**DIBATTITO PUBBLICO**  
**DIGA FORANEA**  
**PORTO DI GENOVA**

**QUADERNO**  
**DEGLI ATTORI**

Presentato da  
**Marcello Resico**

22 gennaio 2021

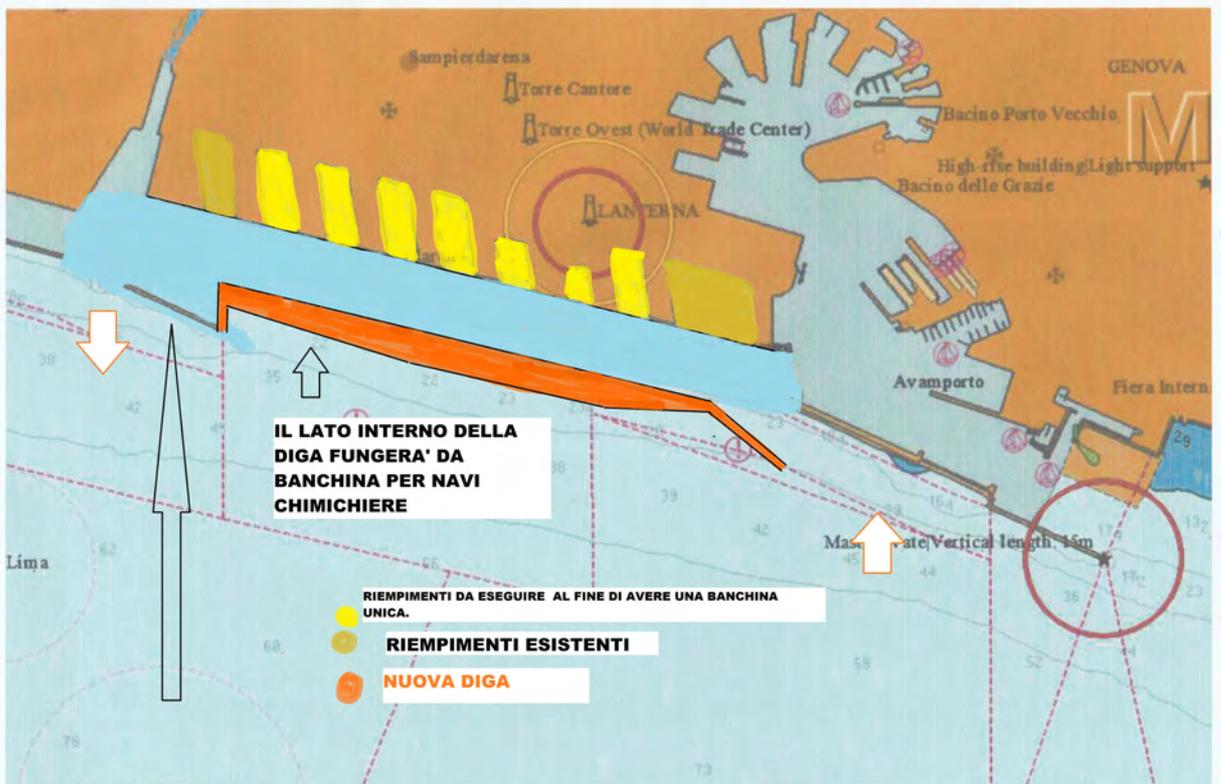
- in allegato nuovo prospetto in pdf integrato da note.  
entrata nel porto di Sampierdarena dalla nuova imboccatura di levante con uscita dalla nuova imboccatura di ponente, questo eviterà le lunghe manovre di evoluzione, con guadagno di tempo e maggiore sicurezza, che nell'arco temporaneo di un anno comporterà notevole guadagno economico ("purtroppo a scapito delle società dei rimorchiatori, ormeggiatori e piloti").
- sulla nuova diga potranno essere trasferiti i depositi liquidi che attualmente si trovano troppo vicino alla città.

**IL LATO INTERNO DELLA DIGA FUNGERA' DA BANCHINA PER NAVI CHIMICHIERE**

**RIEMPIMENTI DA ESEGUIRE AL FINE DI AVERE UNA BANCHINA UNICA.**
